改善箇所説明図

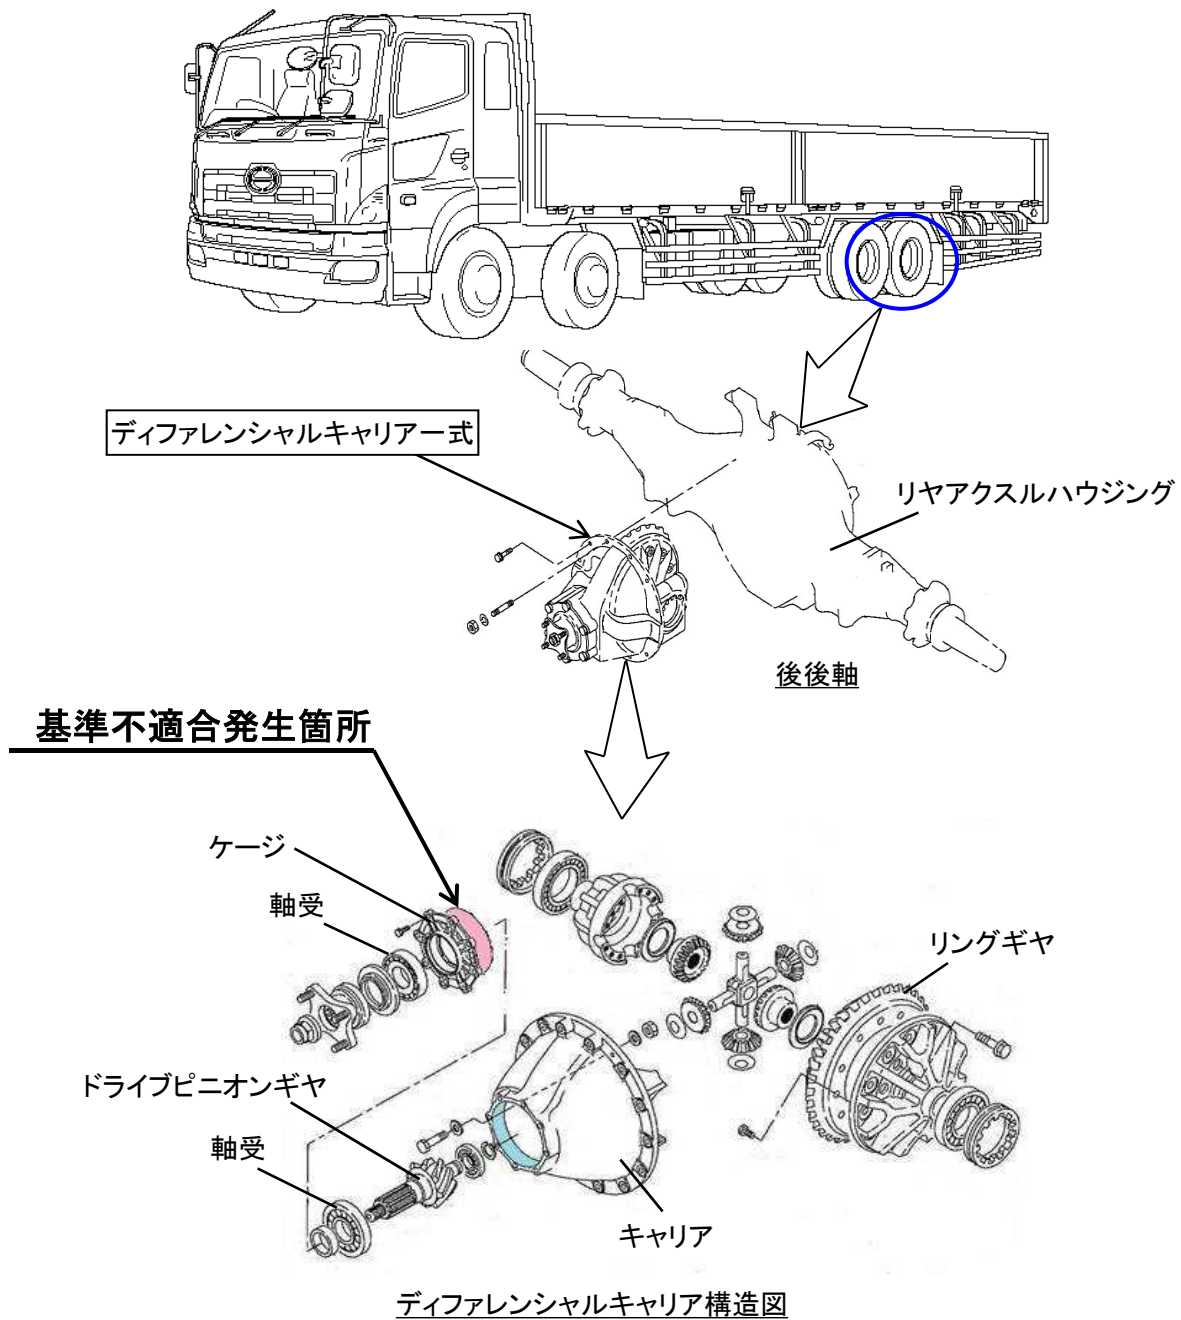
低床式後2軸駆動の大型トラックの後後軸ディファレンシャル(差動装置)において、ドライブピニオンギヤの軸受を保持するケージの加工が不適切なため、ケージとキャリアの嵌合部にガタが生じ、ドライブピニオンギヤの軸がずれて、リングギヤとの噛み合いが浅くなる。そのため、そのままの状態で使用を続けると、リングギヤが欠損し、最悪の場合、走行できなくなるおそれがある。

全車両、後後軸のディファレンシャルキャリアー式を良品と交換する。

識別： ネームプレートに黄色ペイントを塗布する。
